Stellungnahme zur Beantwortung der Fragen des BMU bzgl.

**Strömungs- und Transportmodell, Langzeit-
sicherheit Asse II [Stand: 29. Dezember 2009]**

Arbeitsgruppe Optionenvergleich

06.07.2010

Abbildung 1 – Schnitt S2 des Risswerkes Assen II mit eingetragenem Modell-Bereich.

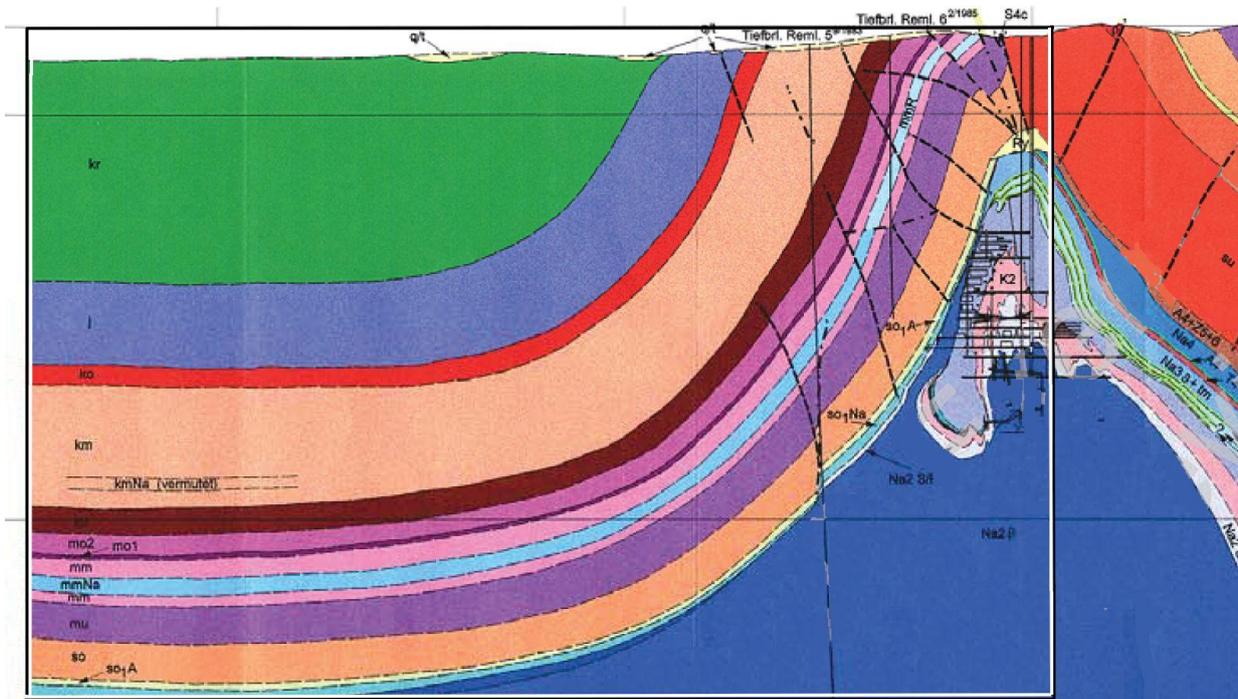
Die unrealistischen Mächtigkeitsverhältnisse im Rechenmodell von Dr. Krupp zeigen sich direkt im Vergleich zwischen den beiden Abbildungen 1 und 2 auf der gleichen Seite in der *Modellie-*

Die im Schnitt S2 des Risswerkes Asse II dargestellte Trennfläche S3/D9 grenzt in etwa 500 m Teufe an die Salzstrukturflanke. Die Grenze zwischen Salzstruktur und Hutgestein liegt in rund 300 m Teufe. Das Modell von Dr. Krupp zeigt ein abweichendes Verhältnis der Teufenlage von Obergrenze der Salzstruktur und Übertrittsort von Lösung zwischen Grube und Deckgebirge.

Abbildung 2 – Digitales geologisches Modell mit den jeweiligen k_f -Werten. Graue Bereiche (Salzstock, Luft) sind inaktive Zellen.

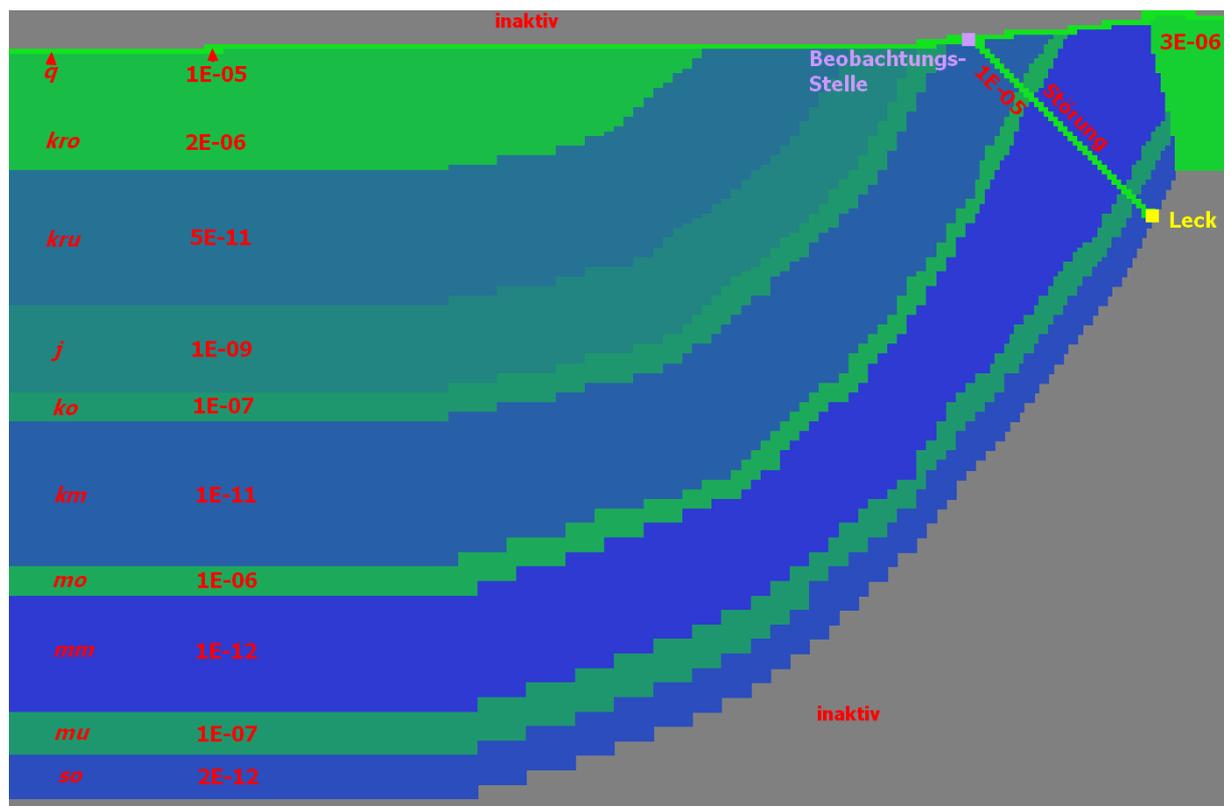
Die in Abbildung 2 der Modellierungsstudie dargestellte Modellgeometrie zeigt auf-fallend geringmächtige Grundwasserleiter des Oberen und Unteren Muschelkalk (μ und m_o) und einen relativ mächtigen geringleitenden Mittleren Muschelkalk (mm).

Die in Abbildung 2 der Modellierungsstudie dargestellte Modellgeometrie zeigt einen zu hoch angesetzten Ort des Übertritts von Lösung zwischen Deckgebirge und Grube (Ansatzpunkt der Störung).

Abbildung 7 – Wie Abbildung 6 (**Fall B**). 100-Tage-Isochrone (Einhüllende der roten Bahnlinien)

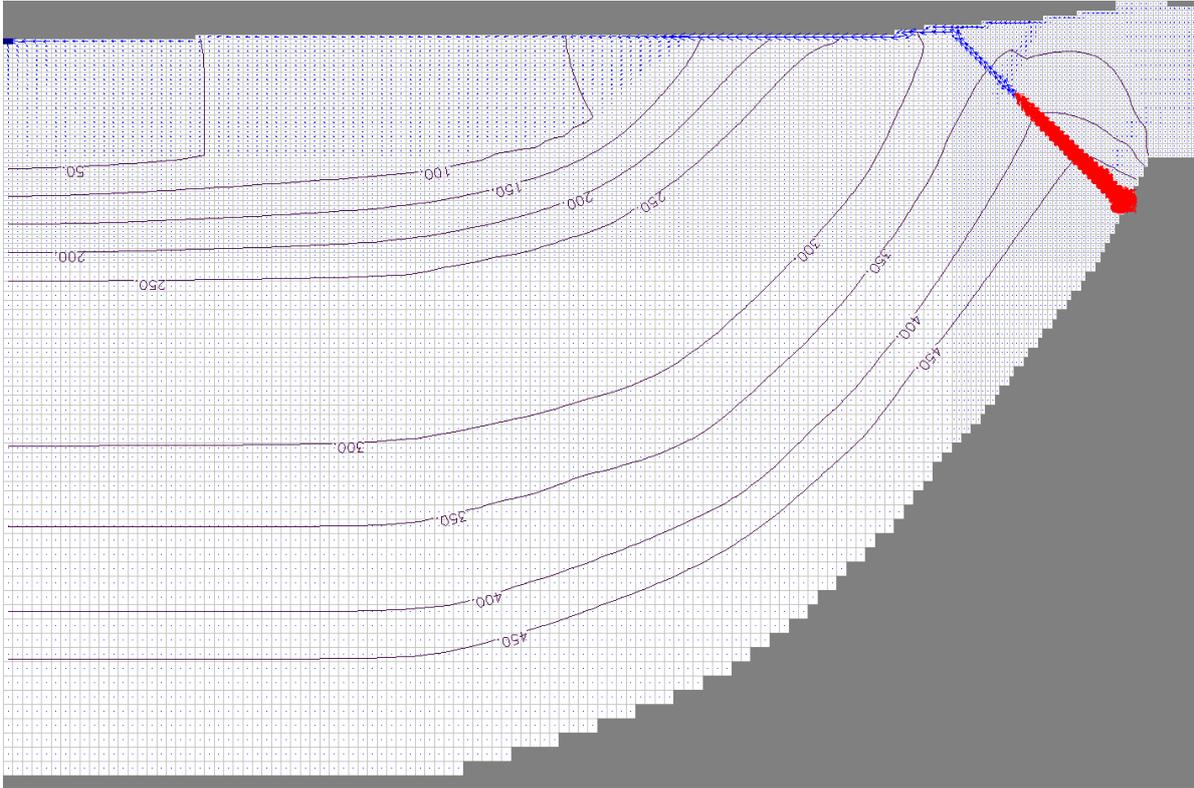
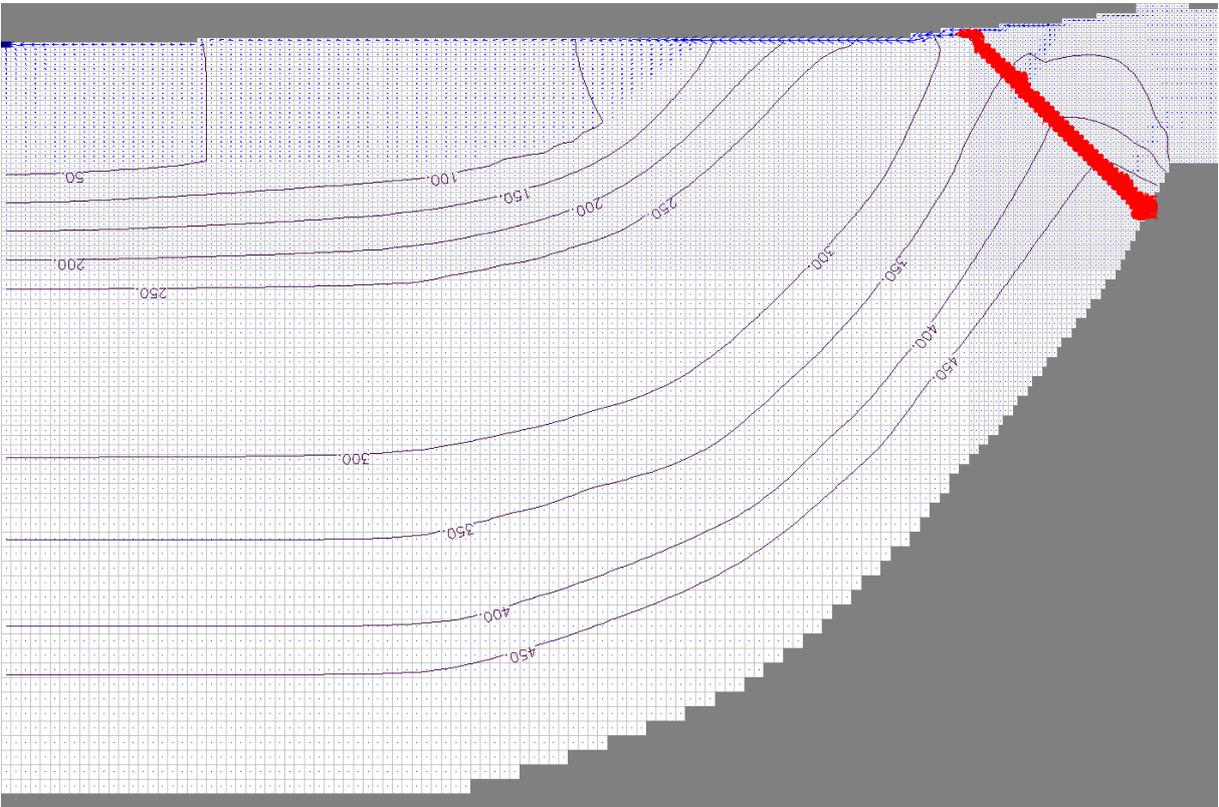
In den Abbildungen 7 und 8 sind für den Fall B die für 100 bzw. 200 Tage berechneten Isochronen dargestellt, die entlang der Störung stark in die Länge verzerrt sind. Man erkennt jedoch, dass nach ca. 200 Tagen das erste aus der SchachanlageASSE II ausgepresste Salzwasser die Oberfläche erreicht. Die Zeit läuft etwa ab dem Moment, an dem an der Leckstelle (Südflanke der SchachanlageASSE II) die Strömungsrichtung sich umkehrt, von Zuflüssen zu Abflüssen, wobei die maximale Auspress-Rate (hier im stationären Modell 10 000 m³/a) nicht instantan erreicht werden wird.

Abb. 1: Auspressraten als Funktion der Zeit, aus /COL 2006b/

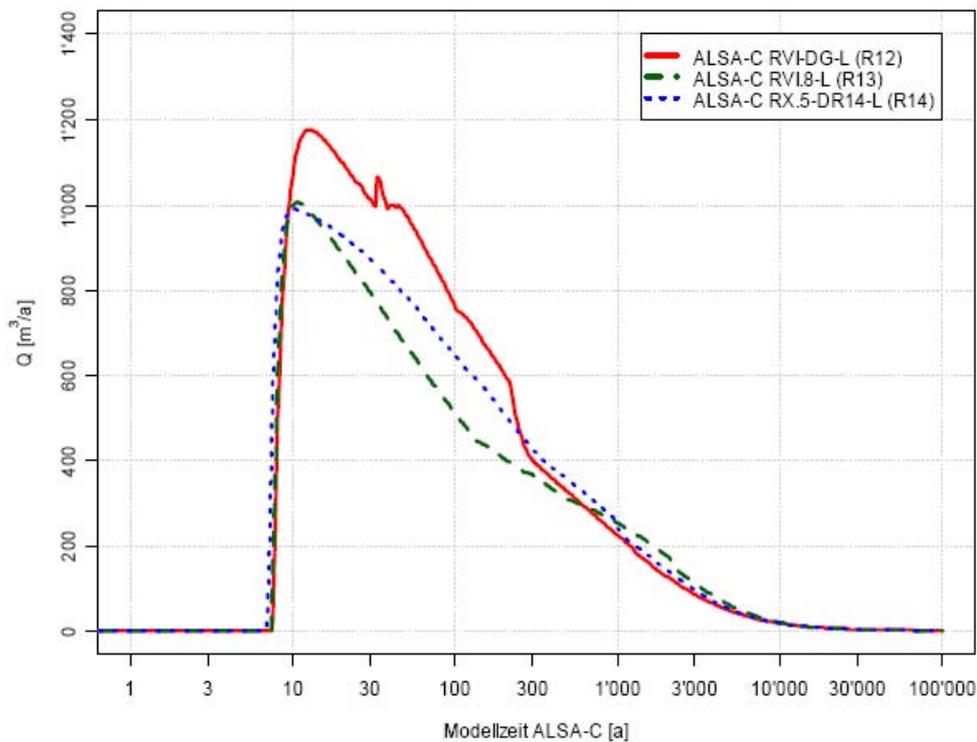
Allerdings wird die Auspressrate in der Realität variabel sein und dabei, im Gegensatz zu den Annahmen des Modells von Herrn Dr. Krupp, mit einer durch den Druckaufbau und den Fortgang der Hohlraumkonvergenz nachlassenden Konvergenzrate und zurückgehender Gasbildung, mit der Zeit systematisch abnehmen. Es ist darauf hinzuweisen, dass die Auspressrate daher bereits in /COL 2006b/ richtiger als Funktion der Zeit dargestellt wurde:

Die Abbildung zeigt darüber hinaus auch, dass der Wert der Auspressrate mit maximal ca. 1.200 m³/a in /COL 2006b/ nur etwa ein Zehntel der von Herrn Dr. Krupp angesetzten Auspressrate beträgt. Dieser Abschätzung liegt zwar das ehemalige HMGU-Flutungskonzept zu Grunde, in der Machbarkeitsstudie zur Vollverfüllung /COL 2009/ wird aber durchaus plausibel darauf hingewiesen, dass die Vollverfüllung nach dem modifizierten Konzept zu einer ähnlichen Auspressrate führen wird, wobei die Tendenz (höher oder niedriger) aufgrund der unterschiedlichen Einflussfaktoren nicht eindeutig angegeben wird. Für die Annahme einer um Faktor 10 höheren Auspressrate mangelt es in /Krupp 2009/ aber an einer nachvollziehbaren Begründung. Eine „mittlere Auspressrate“ von 10.000 m³/a findet sich in der Asse-spezifischen Literatur zwar in /GRS 2009/. Hierbei handelt es sich aber um eine konservative Annahme für den Fall des Absaufens der Schachanlage während des Betriebs, die für die von Herrn Krupp bezweckte Aussage zur Langzeitsicherheit der Vollverfüllung sicher nicht herangezogen werden kann.

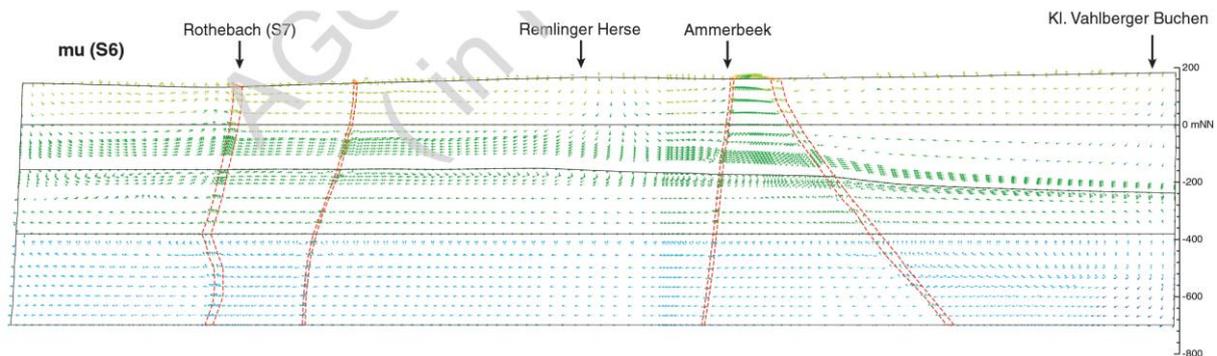
Auch die arbiträr gezogene Modellbasis wurde als undurchlässig modelliert, was bei einem generell gering durchlässigen Gebirge zu schwer erkennbaren Rechenartefakten führen kann.

Eine Folge der sachwidrigen Randbedingungen ist beispielhaft in **Abbildung 1** wiedergegeben.

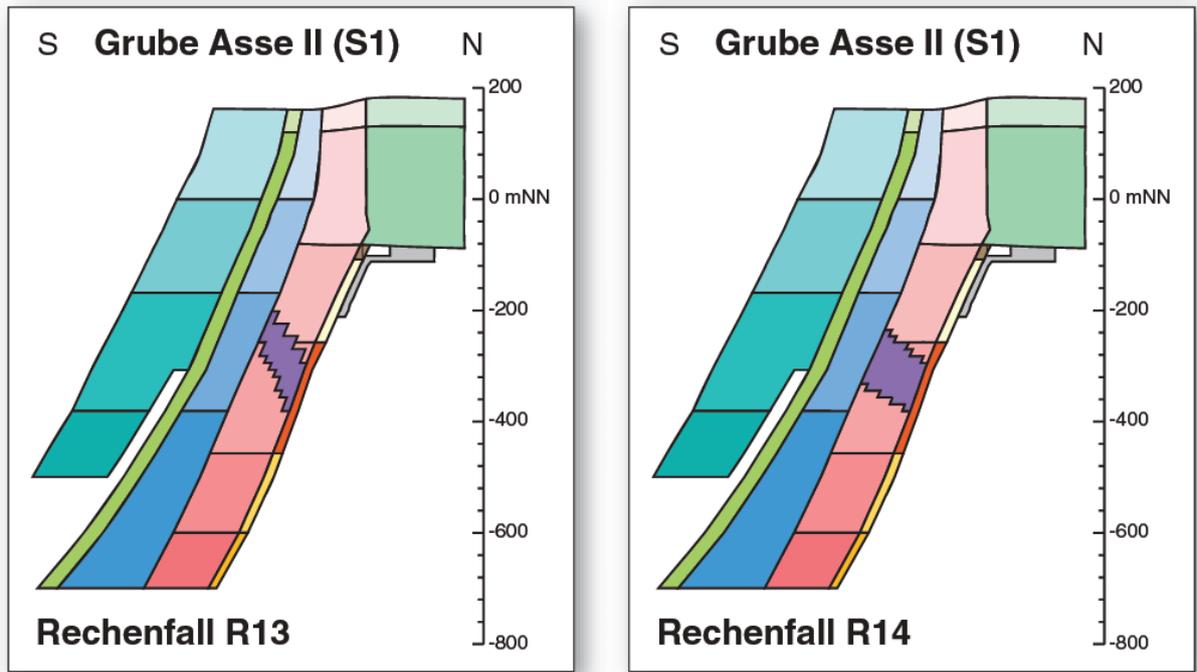
Aus der Beschreibung in Kapitel 2 wird weiter deutlich, dass bei der Diskretisierung der 3-dimensional im Detail weitgehend unbekannt geologischen Verhältnisse zahlreiche unbewiesene, aber das Ergebnis beeinflussende Annahmen getroffen worden sind. Ein Beispiel solcher geologischer „Kuriositäten“ ist in **Abbildung 2** wiedergegeben.

Angesichts solcher offensichtlicher und fundamentaler Mängel sind die von Colenco (2006) angestellten Berechnungen und die daraus gezogenen Schlussfolgerungen nicht belastbar. Unter keinen Umständen sollten sie zur Grundlage für sicherheitsrelevante Entscheidungen gemacht werden.
